Název a evidenční číslo Stavby II/114, Neveklov - I/3; e.č.: Z2019-018243 Název stavebního objektu/provozního souboru (SO/PS): SO 101.06 Propustek km 60,500	Číslo SO/PS / / číslo Změny SO/PS 101.06/1	Číslo ZBV: 6
Objednatel: Krajská správa a údržba silnic Středočeského kraje, příspěvková organizace Zborovská 81/11, 150 00 Praha 5, Smíchov IČ 00066001		
Zhotovitel: Společnost Neveklov - I/3 Sukova 625, 256 01 Benešov IČ. 437 92 553

Změnový list

Propustek km 60,500 - změna provedených prací

II/114 Nevcklov – I/3**Stanovisko AD k ZBV 6 - SO 101.06 – propustek**

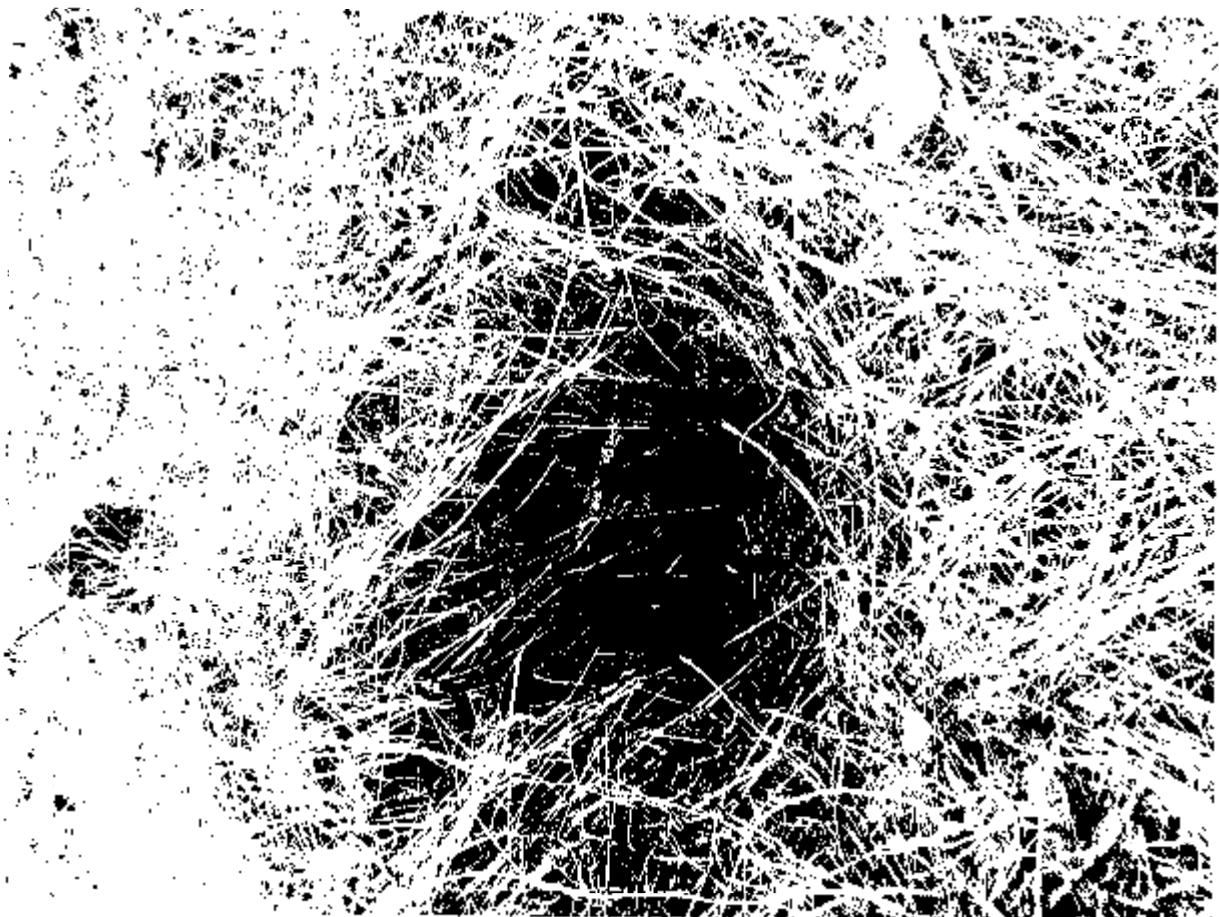
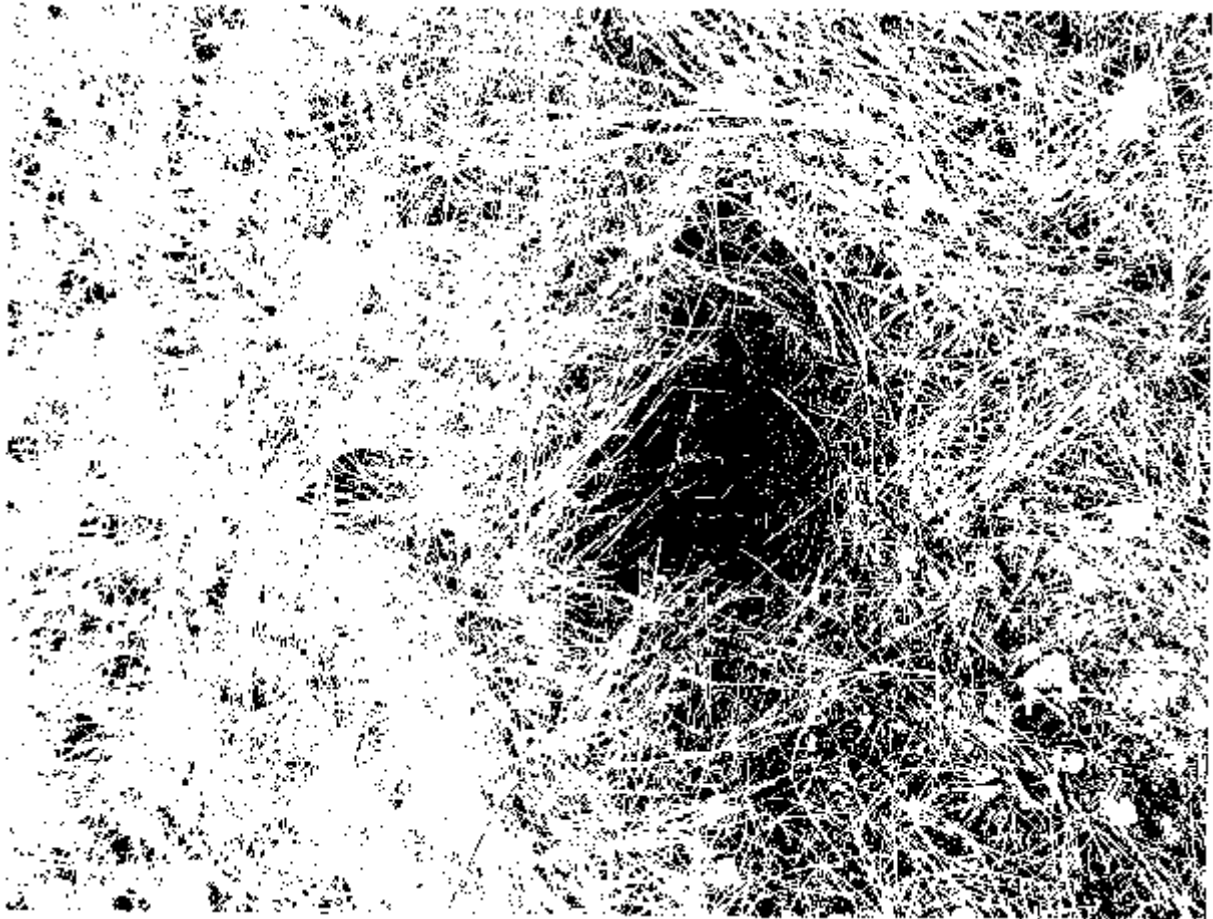
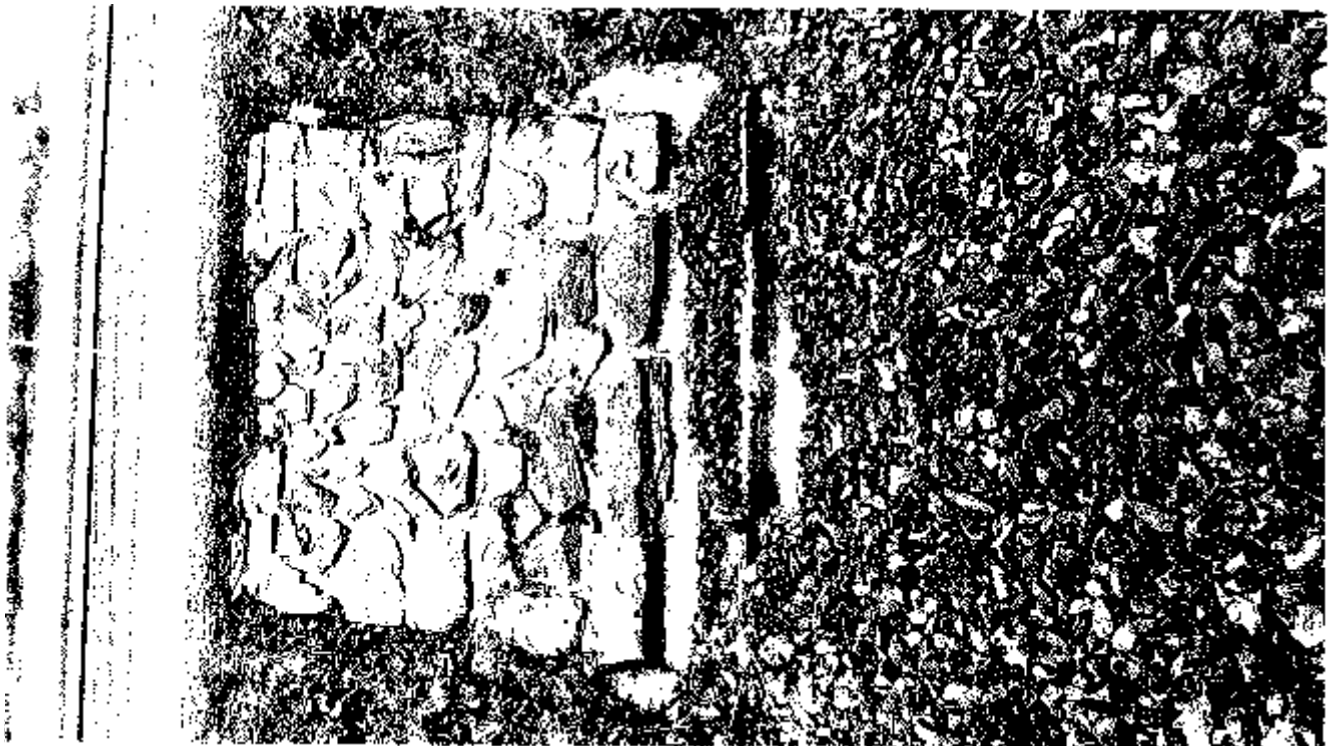
Změna vznikla na základě odlišného stavu konstrukce propustku oproti projektové dokumentaci PDPS.

V PDPS byla navržena sanace technologií beršling stávajícího zatrubněného propustku, který byl ve špatném stavu.

Po vyústění propustku a totožnosti prohlídky, která odhalila jeho dobrý stav jen s lokálními poruchami bylo dohodnuto, že propustek není nutné sanovat technologií beršling, ale postačí jeho oprava (viz doklad č. 09 - Fotodokumentace)

Na základě aktualizovaného návrhu AD byla provedena oprava formou očištění a úpravou původních povrchů. Ke stávajícímu propustku byla vyhotovena dlaždicová čela z lomového kamene (viz doklad č. 09 - Fotodokumentace). Postup a výkon prací je uveden ve stavebním deníku (viz. doklad 08 - Zápisy SD).

Zástupcem AD byl navržen způsob opravy stávajícího propustku spočívající v očištění konstrukce tlakovou vodou, lokální opravě stávající konstrukce, přespárování a odláždění čel.
